**EXPLOITATION D'UNE STATION DE TRANSIT DE SÉDIMENTS
DE DRAGAGE DE LA SEINE À MOULINEAUX ET LA BOUILLE
ET MISE EN COMPATIBILITÉ DU PLAN D'OCCUPATION DES
SOLS DE CES DEUX COMMUNES
DANS LE CADRE D'UNE DÉCLARATION DE PROJET**

ENQUÊTE PUBLIQUE UNIQUE

PROCÈS-VERBAL

Exploitation d'une station de transit de sédiments de dragage de la Seine par le Grand port maritime de Rouen et mise en compatibilité du plan d'occupation des sols de Moulineaux et de La Bouille en Seine-Maritime.

P.J. n° 1

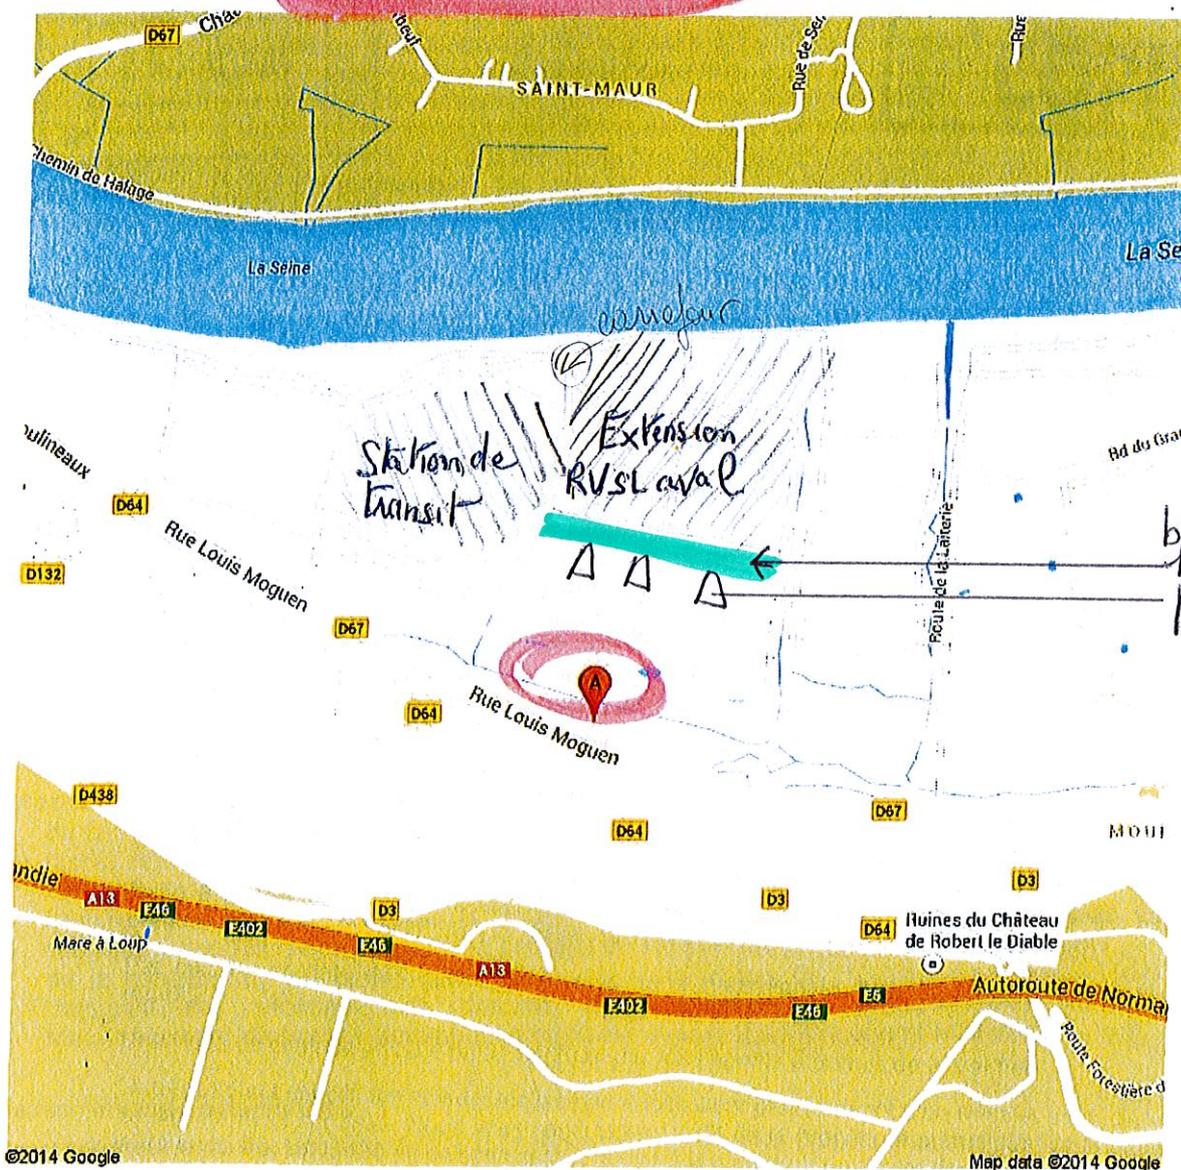
D'une manière générale, dans le projet évoqué, l'augmentation du trafic de camions, consécutive à la reprise des sédiments stockés, et le **bruit** qui en découle, susceptible d'affecter les habitations, tant lors du refoulement de sédiments graveleux que par le chargement et la circulation des camions, sont de nature à nuire à la tranquillité générale des habitants, et plus encore pour ceux qui comme nous, habitent à proximité immédiate de la future installation (cf. plan de situation – **P.J. n° 1**).

Figure 6 : Plan de l'accès au site après la réalisation du projet RVSL Aval

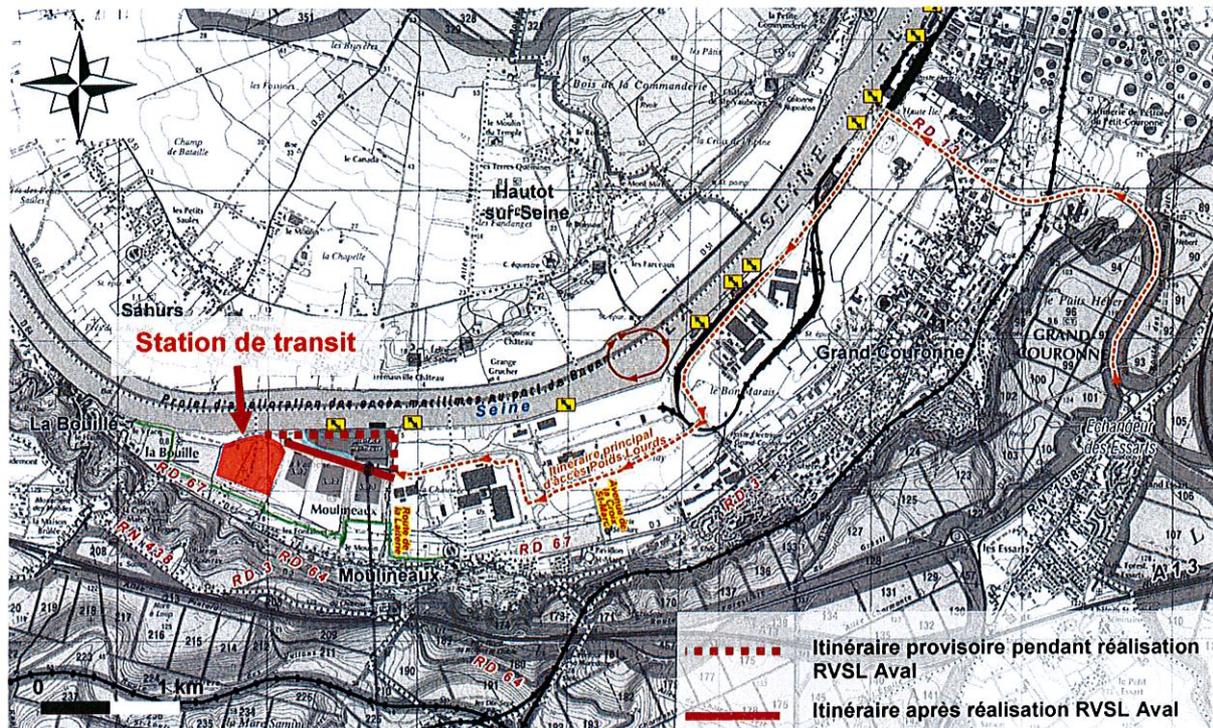
- **les accès** :
Les plan d'accès à la station de transit sont très succincts :
 - Figure 6 page 44 du dossier ICPE - P.J. N° 4
 - Figure 3 page 26 du dossier ICPE - P.J. N° 5 : la route du giratoire, qui descend au sud de la station, semble prévue pour se poursuivre sur la plate-forme logistique RVSL aval et se diriger très au sud de celle-ci
=> incohérence entre ces deux plans, car l'itinéraire après la réalisation RVSL aval sur la figure 6 P.J. N° 4 apparaît plus au nord
=> Nécessité absolue de préciser l'itinéraire exact des camions :
La voirie sera-t-elle bien au nord de la plate-forme logistique (vers la Seine), et **non au sud de cette dernière soit à moins de 100 m de notre habitation ?**
=>Nécessité de prévoir cette voirie en bitume « spécial anti-bruit »
=>Nécessité de quantifier le nombre de camions et leurs aller-retours
=>Nécessité d'effectuer une étude sonore

Dossier ICPE page 48/388

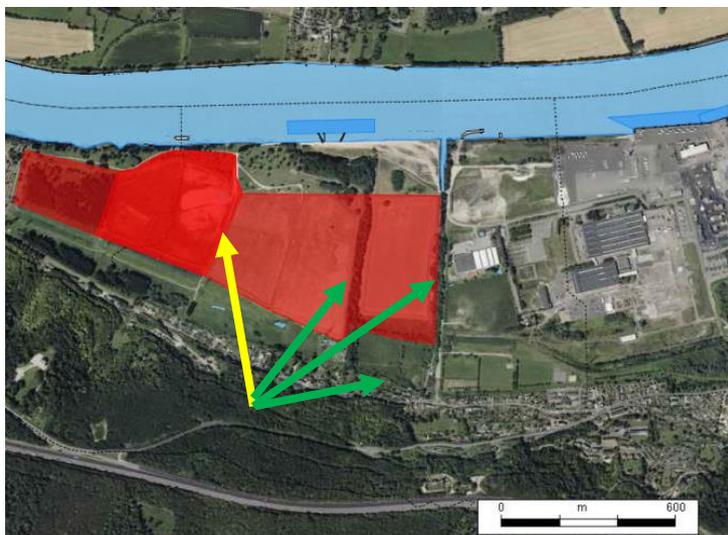
Cette plantation sur les pourtours du site est fort justement vantée dans le dossier « de façon à obtenir une liaison boisée qui s'intégrera dans l'ensemble de la coulée verte constituée par les arboretums » (6.4 page 259). Mais elle ne serait réalisée qu'après l'exploitation du site. C'est au contraire **dès maintenant** que cette haie, n'ayant aucune répercussion négative sur les possibilités d'exploitation du site ni sur la future base logistique doit être plantée.

Cette simple mesure, peu onéreuse, permettrait l'intégration paysagère recherchée dans ce site classé. Elle masquerait du Château Robert le Diable et de Moulineaux, la zone blanche de transit des sédiments mais également, de La Bouille, une plateforme RVSL.

Cet aménagement prolongerait la ceinture verte du site de transit, avec l'arboretum à l'ouest (sur la photo, à gauche) et la haie d'arbres sur les berges de la Seine, au nord. Mais au sud, la ligne électrique interdit une telle haie d'arbres et les maisons riveraines sont en contre-bas d'un grand talus les abritant du site.

Dossier ICPE. Photo 62, page 247/388

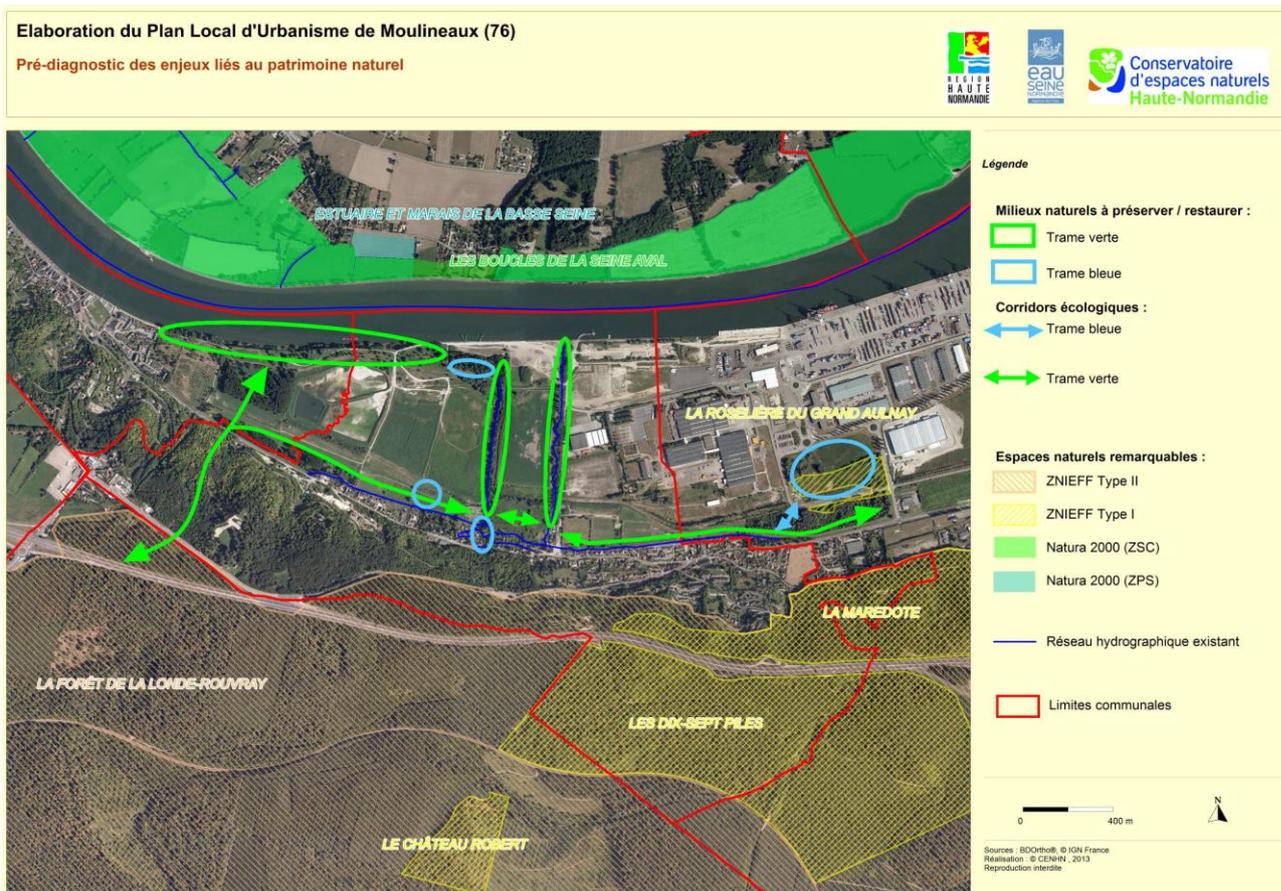
De gauche à droite sont visibles, après l'arboretum, trois zones distinctes qui seraient ainsi bordées d'arbres : le site de transit des sédiments, la Vacherie et la Laiterie, sans gêner l'implantation de plates formes logistiques d'envergure sur ces deux dernières parcelles historiques. Cette proposition assurerait une intégration cohérente des deux projets inséparables, Transit de sédiments et RVSL aval. Le maintien des haies longeant la rivière des Sources et celle de la Laiterie correspond parfaitement au zonage prévu pour l'accueil du lot 3 d'RVSL :

D'autre part, cette haie arborée pourrait être pourvue de nids et appréciée des espèces avifaunes répertoriées, notamment du Petit Gravelot identifié sur les versants Est des casiers de décantation. Elle s'inscrirait également dans l'objectif de restauration d'un corridor écologique dans cette zone, fixé par le Schéma de Cohérence Territoriale (SCoT) de la métropole Rouen-Normandie.
